Zeitschrift: **Bulletin technique de la Suisse romande**

Band (Jahr): **51 (1925)**

Concours pour l'étude d'un projet du nouveau bâtiment aux voyageurs à Genève-Cornavin.

IV^e prix, projet « Canonica »,
de M. A. Itten, à Thoune.

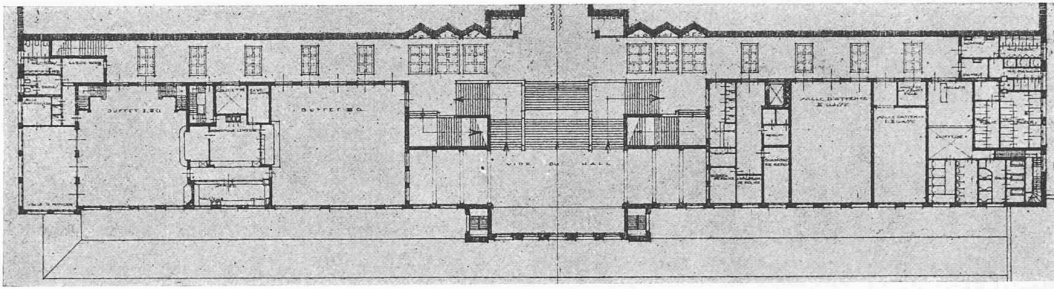
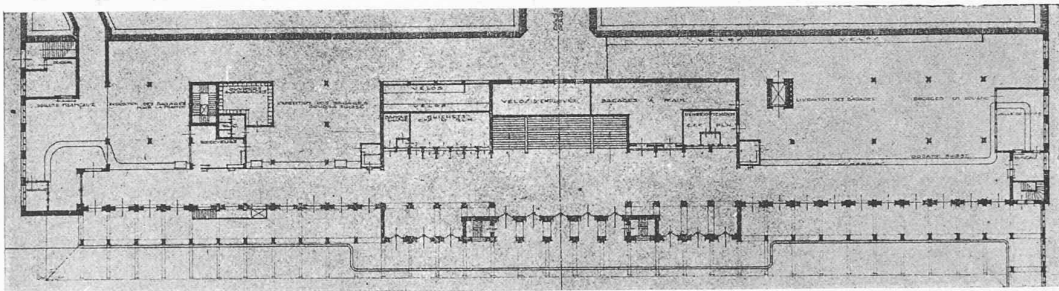
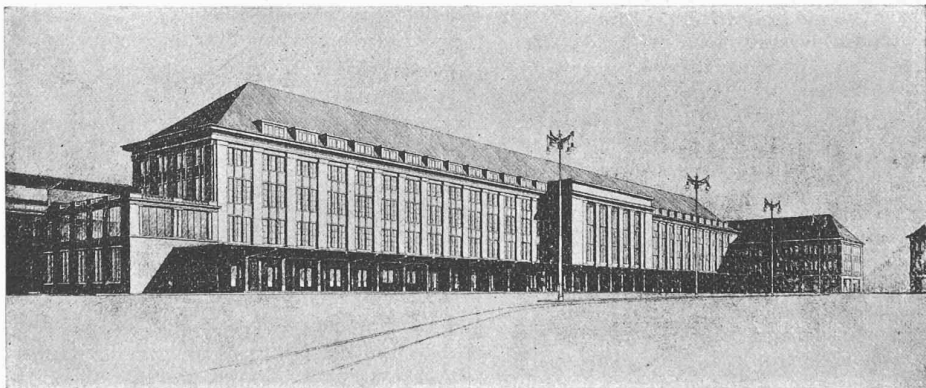
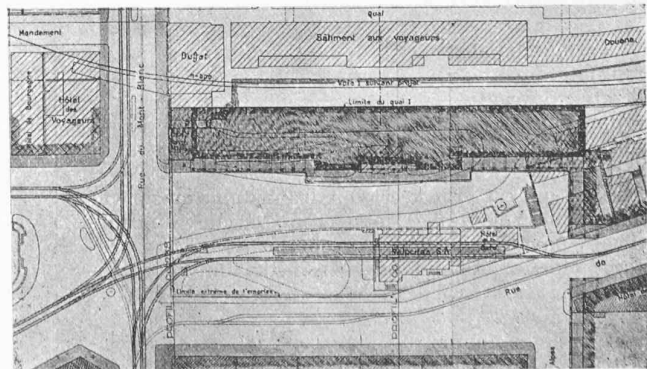
N° 64, *Canonica*. — L'étude générale de la place est bonne, exception faite de l'emplacement de la ligne du tramway.

Rez-de-chaussée: Le hall est trop allongé ; il y a trop d'entrées. Les guichets à voyageurs, la librairie et les renseignements sont situés à contre-jour. La surface du local des guichets à voyageurs n'est pas suffisante. L'entrée et la sortie sont communes par le hall. La saillie de la marquise nécessitant des points d'appui sur la place est gênante et obscurcit les locaux à bagages.

Entresol: Abus d'escaliers.

1^{er} étage: L'élargissement du quai I devant les escaliers est inutile.

Les façades sont d'une bonne ordonnance. L'indication des jours ne correspond pas aux locaux qu'ils éclairent. Le motif principal d'avant-corps est inutile.

Ve prix, projet « Billets s. v. p. »,
de M. F. Fulpius, architecte,
à Genève.

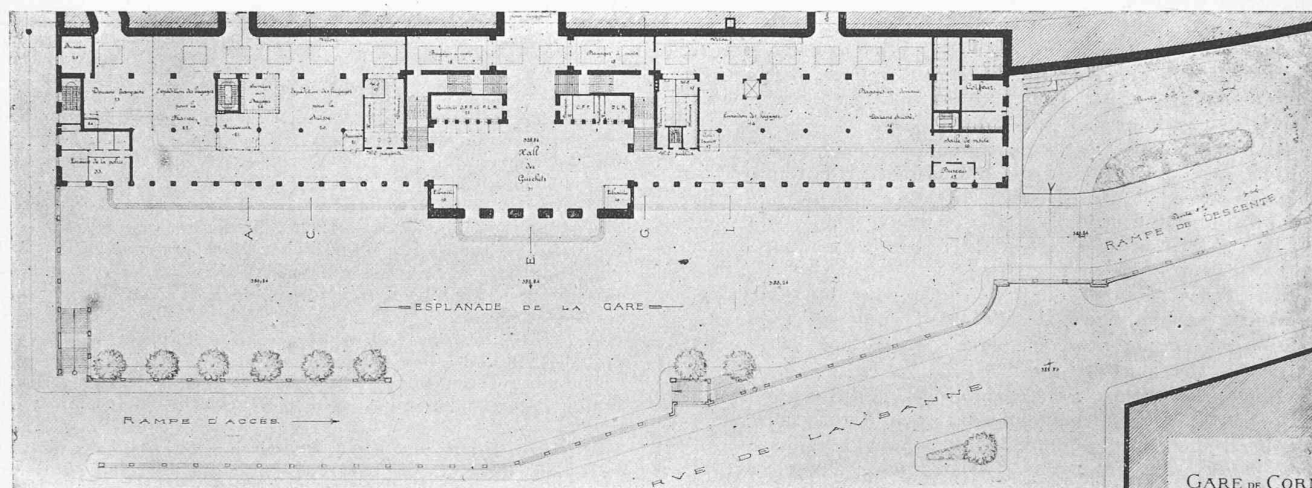
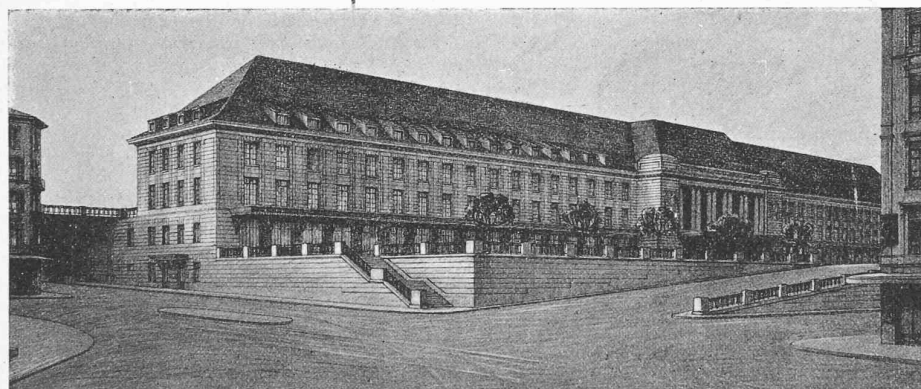
N° 10, *Billets*, s. v. p. — Ce projet présente une solution avec plateforme au niveau du passage sous-voies ; la plateforme manque de largeur, dans la partie N. E. en particulier, pour assurer la circulation et le stationnement des véhicules. La rampe de descente offre un mauvais débouché sur la rue de Lausanne et exige un grand sacrifice de terrain. L'expropriation indispensable de l'Hôtel des Familles augmente considérablement le coût.

Rez-de-chaussée: Entrée et sortie communes par le hall. Les guichets et le bureau de renseignements sont à contre-jour ; le local des guichets aux voyageurs manque de surface. Les escaliers au quai I sont compliqués. La douane française est insuffisamment éclairée. Le local du coiffeur est mal situé. La ventilation et l'éclairage des W. C. publics sont défectueux.

1^{er} étage: La disposition des buffets, salles d'attente et téléphone-télégraphe publics au niveau du quai I est malcommode. La salle d'attente 1^{re} classe est trop petite. L'accès des salles de sociétés par l'escalier de service n'est pas heureux.

Les façades sont simples, mais bonnes.

L'exécution de ce projet serait facilitée par la construction immédiate de la rampe définitive.
